Keuringsverslag van een elektrische laagspanning- en zeer lage spanningsinstallatie

NIET CONFORM

Straatnaam Farasijnstraat
Huisnummer 32
Busnummer
Postcode 8670
Gemeente Oostduinkerke
Land België

Controlebezoek van een oude huishoudelijke elektrische installatie van een wooneenheid bij verkoop op vraag van de verkoper volgens (KB 08/09/2019) - AREI Boek 1- 8.4.2. en 8.2.1. en 4.2.4.3.

Afbeelding schakel- en verdeelbord:

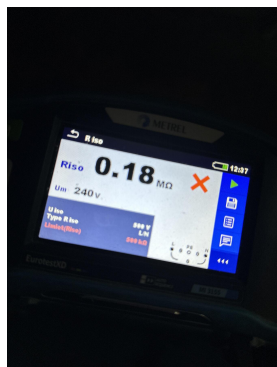
15.05 De deur en/of afschermplaat van het schakelbord dient (terug)geplaatst worden. Aanraking van onder spanning staande delen mogelijk. (Boek 1 Afdeling 5.1.4. en 5.3.5.1.A. en 4.2.2.3.)

15.07 Verdeelbord dient vervangen te worden, de beschermingsgraad tegen rechthoekse aanraking is onvoldoende. (Boek 1 Onderafdeling 4.2.2.3.)

15.10 Niet gebruikte invoeringen van het verdeelbord zijn niet correct of onvoldoende afgedicht. (Boek 1 Afdeling 5.1.4. en 4.2.2.3.)

17.02 De smeltzekeringhouders of houders van kleine vermogensschakelaars met pennen met een sectie kleiner dan 10mm² dienen voorzien te worden van kalibreerelementen. (Boek 1 Onderafdeling 5.3.5.5.A.)

17.08 De aanduiding van de nominale stroomsterkte van smeltzekeringen en/of vermogensschakelaars is niet zichtbaar of is uitgewist. (Boek 1 Onderafdeling 1.4.2.1.)

17.09 De geplaatste vermogensschakelaars mogen niet gebruikt worden in huishoudelijke installaties. (Boek 1 Onderafdeling 5.3.5.5.e.)
